筑安集团大厦

方案设计

福建筑安投资集团有限公司筑安集团大厦(工规变更)总
平面规划及建筑设计方案评审会专家组意见

筑安集团大厦(工规变更)总平面规划及建筑设计方案评审会意见回复

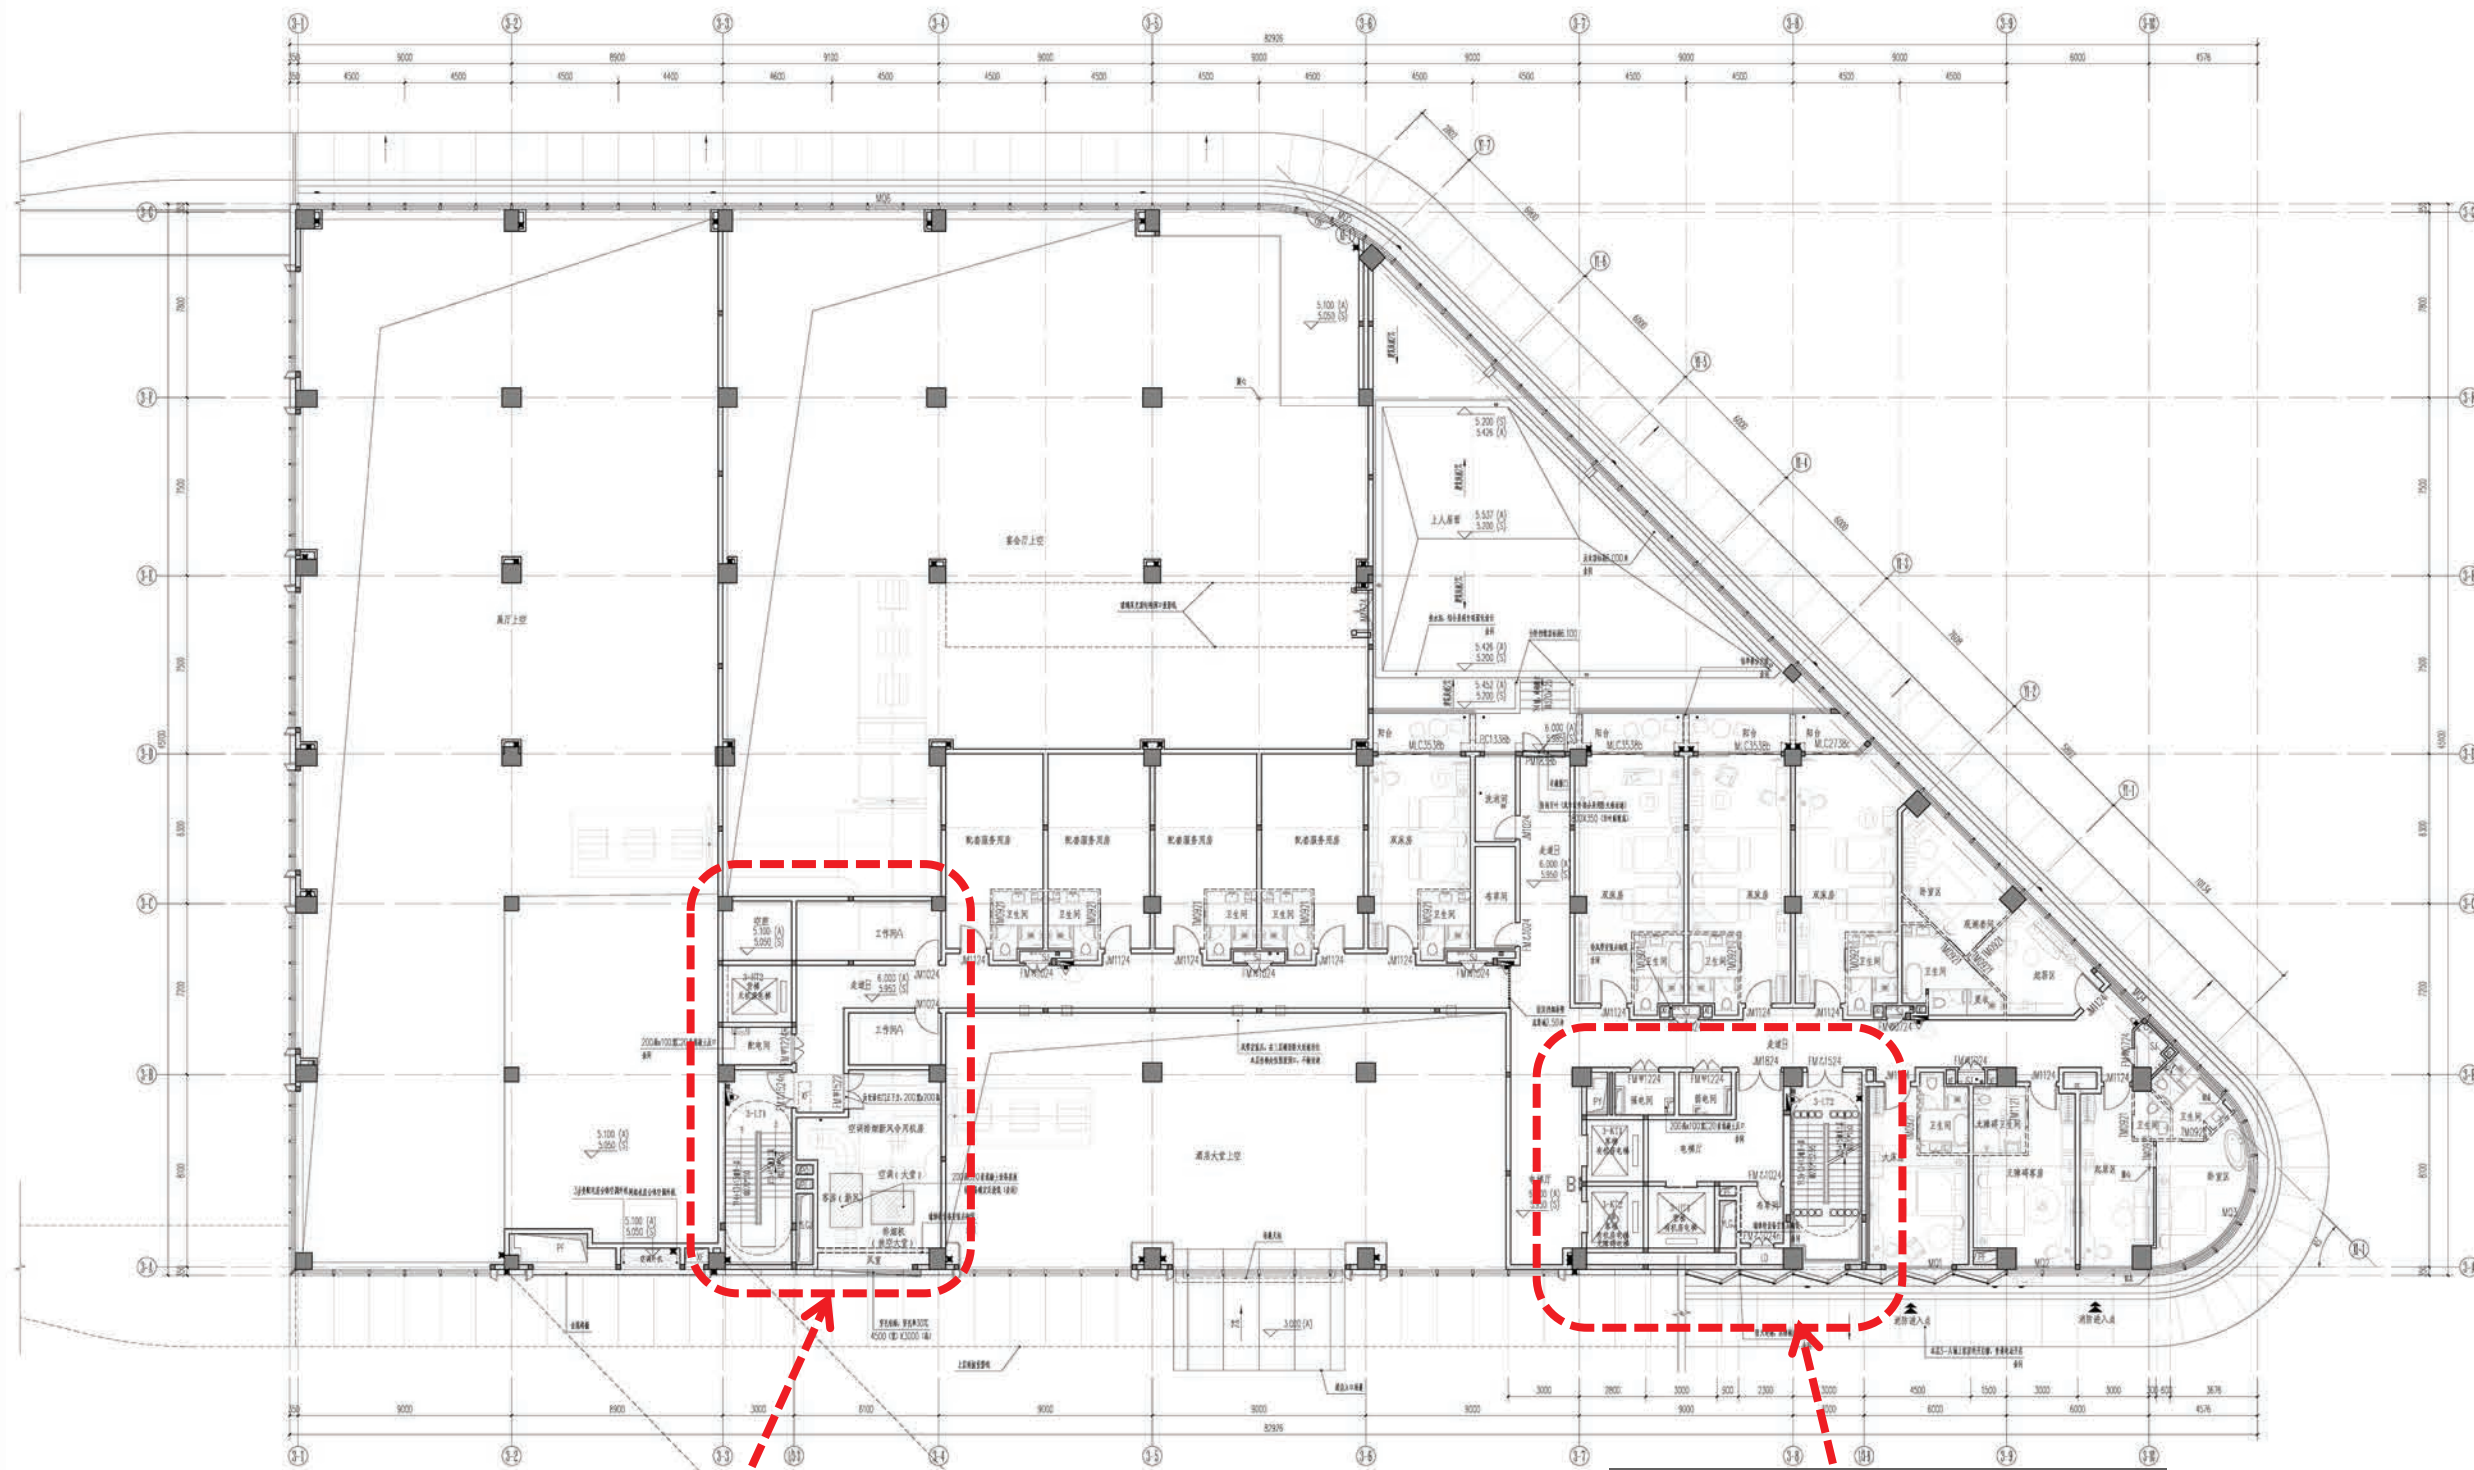
增加后勤电梯，卫生间布局调整，增加网络机房

设备用房布局优化

屋面层平面图 1:100

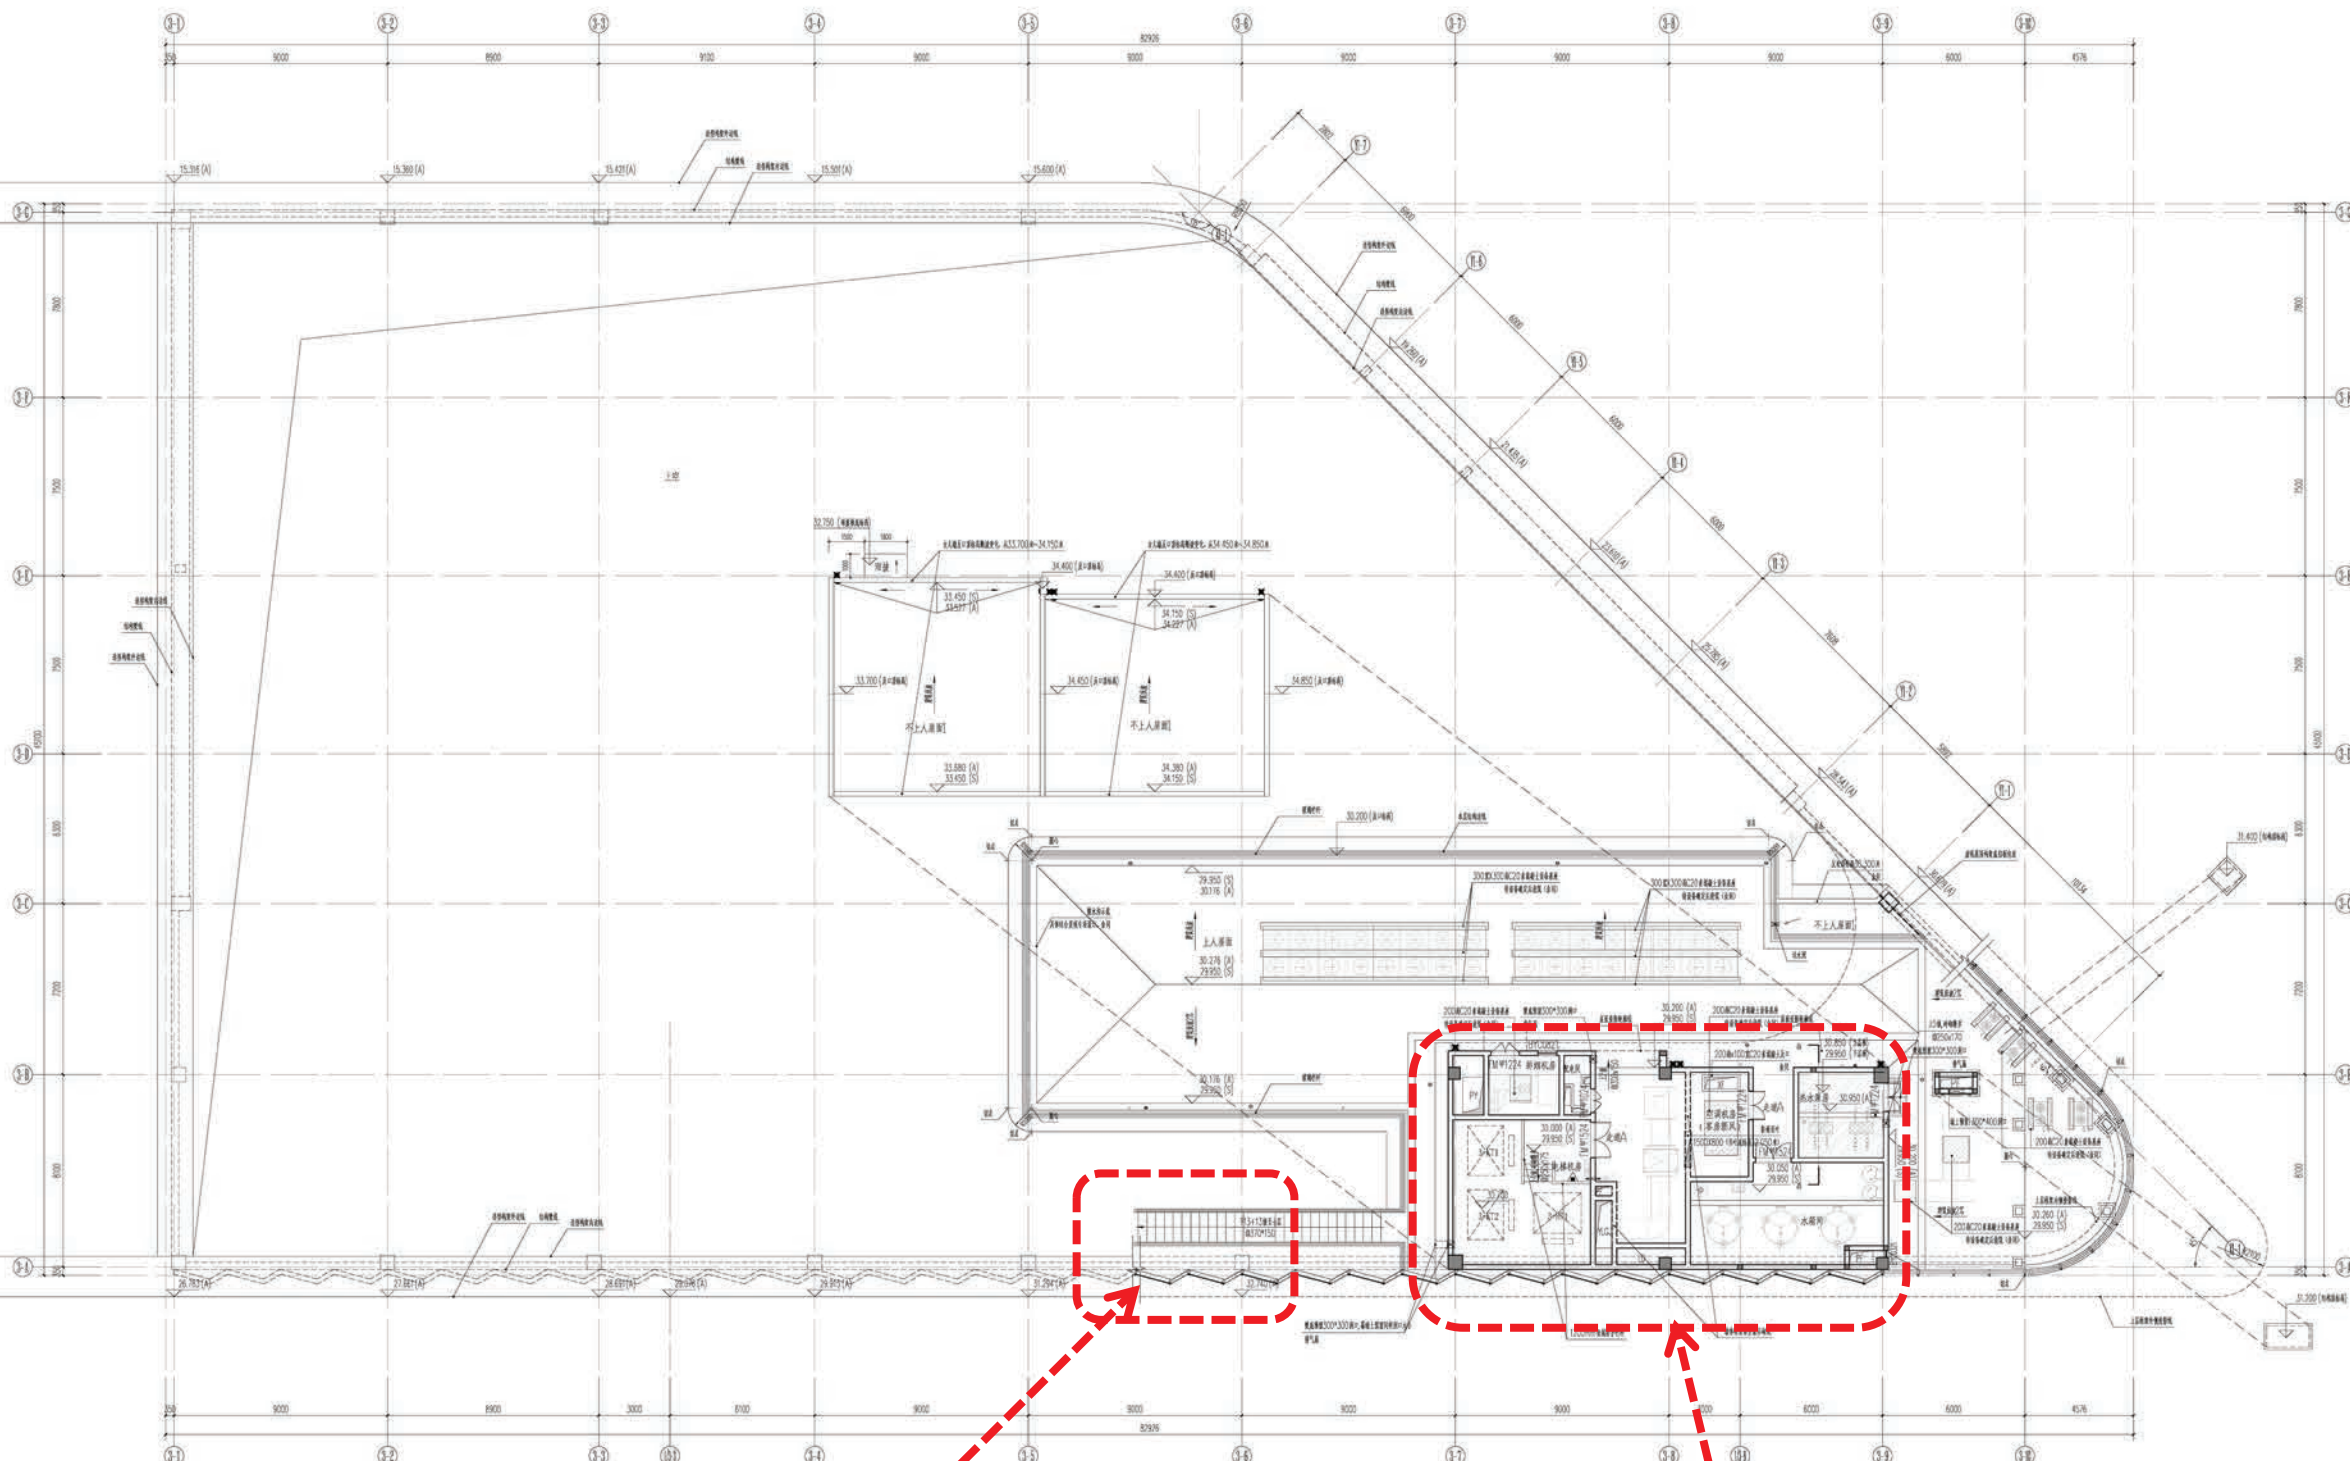
修改室外楼梯位置
